**Avis délibéré de la mission régionale
d'autorité environnementale**

**sur le projet de mise en exploitation de quatre événements de gaz de mine à
Estevelles, Angres, Divion et Hulluch (62)**

Étude d'impact du 15 juin 2022

n°MRAe 2022-6421

Plans de localisation des installations et de leur environnement
(pièce n° 2 page 24, 25, 26, 28,30,32, 35, 36)

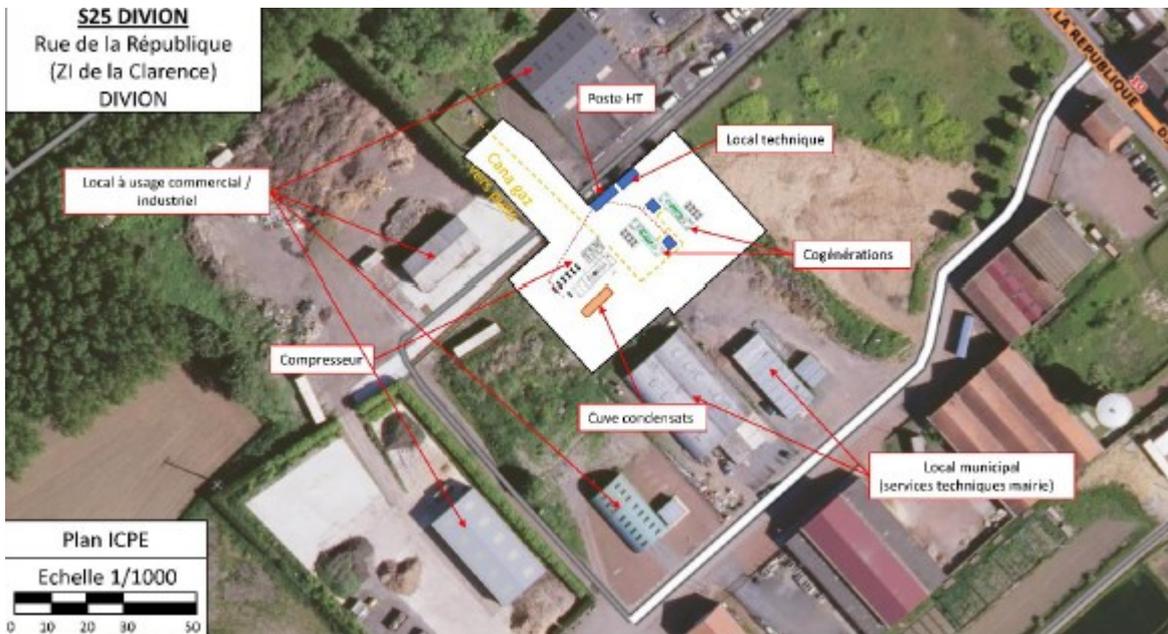
Il est indiqué page 33 de la pièce 2 du dossier « mémoire exposant les caractéristiques principales des travaux prévus avec les documents, plans et coupes nécessaires » que seul le sondage de décompression « S25 CC 01 » sera équipé d'unité(s) de cogénération or selon les plans de masse figurant dans cette pièce 2 ainsi que dans l'étude d'impact et l'étude de dangers, des installations de cogénération sont prévues pour les autres puits et sondages concernés par le dossier (cf pages 25, 28 et 32). Les valorisations envisagées du gaz capté seraient à préciser et mettre en cohérence. Les installations à l'aval du captage ne sont pas présentées ni leurs impacts, alors qu'elles sont parties intégrantes du projet.

- *de préciser le mode de traitement et de valorisation des gaz captés et notamment le projet de cogénération et les raccordements aux réseaux utilisateurs ;*
- *le cas échéant, de réaliser une évaluation environnementale sur l'ensemble du projet, incluant notamment les installations nécessaires à la cogénération.*
